## Audi Q5/ SQ5 リヤリッドエレクトロニクスプログラム改修

サービスキャンペーン開始日	平成 30 年 9 月 6 日
不 具 合 の 内 容	リアゲートの開閉を制御するプログラムが不適切なため、リアゲートを閉めた際にイージークローサーが適切に作動せず、リアゲートが開くことがあります。
改 善 の 内 容	全車両、リアゲート開閉用の制御プログラムを対策プログラムに書き換えます。

### 不具合発生箇所

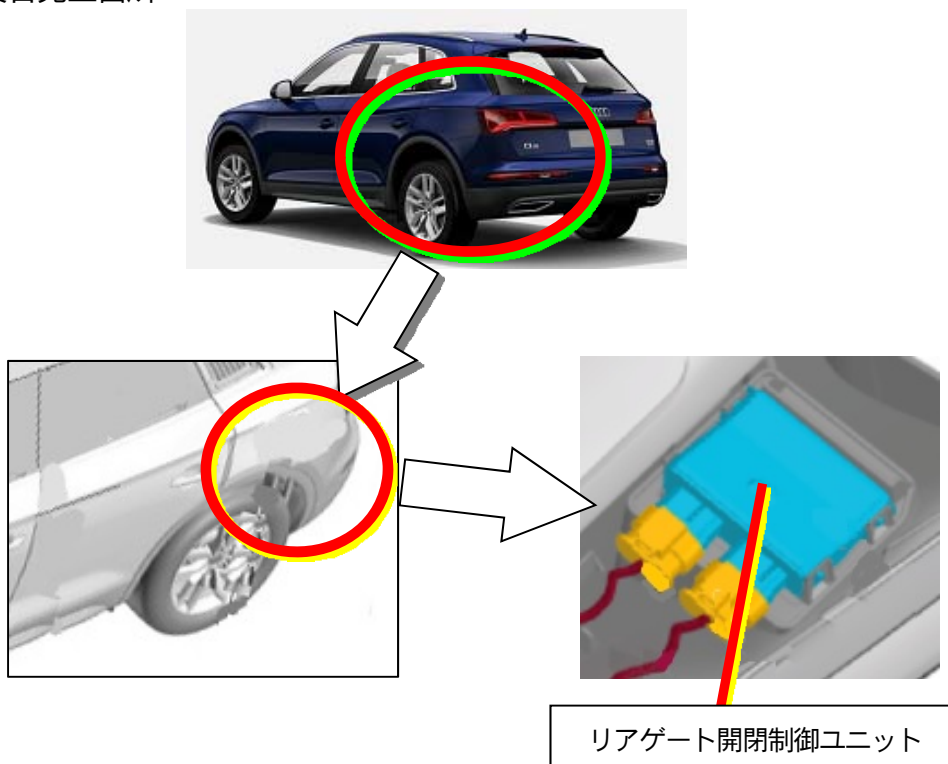
注：  は、プログラム書き換え部を示す。
